## УКАЗАНИЕ

29.01.2004 № 1247/1577  
Шифр ПУ 27

Об изменении схемы ЩВПУ

Схема электрическая принципиальная ЩВПУ ч. 36873-00-00ЭЗ

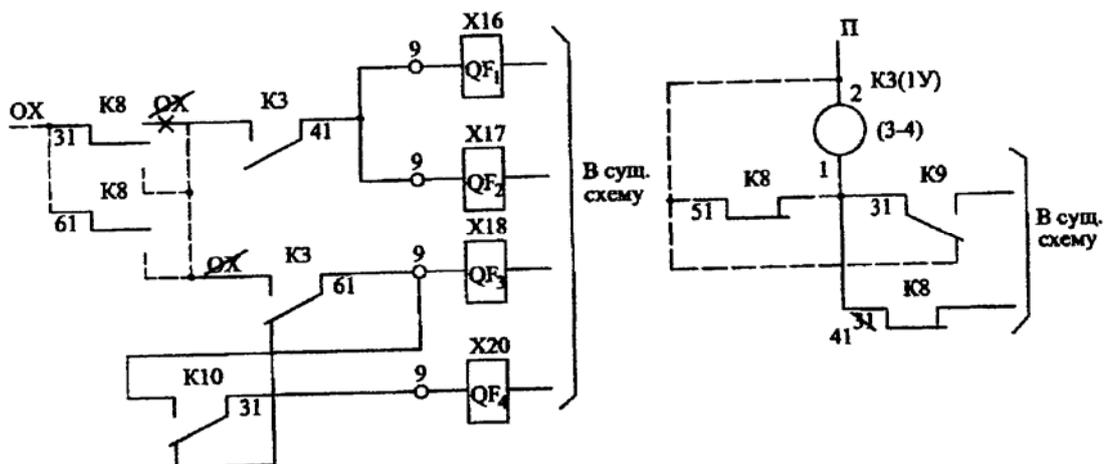
Департамент автоматики и телемеханики ОАО "РЖД" согласовал разработанное ВНИИАСом изменение схем электрического щита выключения питания с дистанционным управлением ЩВПУ для исключения отключения питания при ударных вибрациях корпуса щита.

Указанные изменения в действующих установках должны быть выполнены на месте. Саратовский ЭТЗ будет в дальнейшем выпускать щиты ЩВПУ с предложенными изменениями.
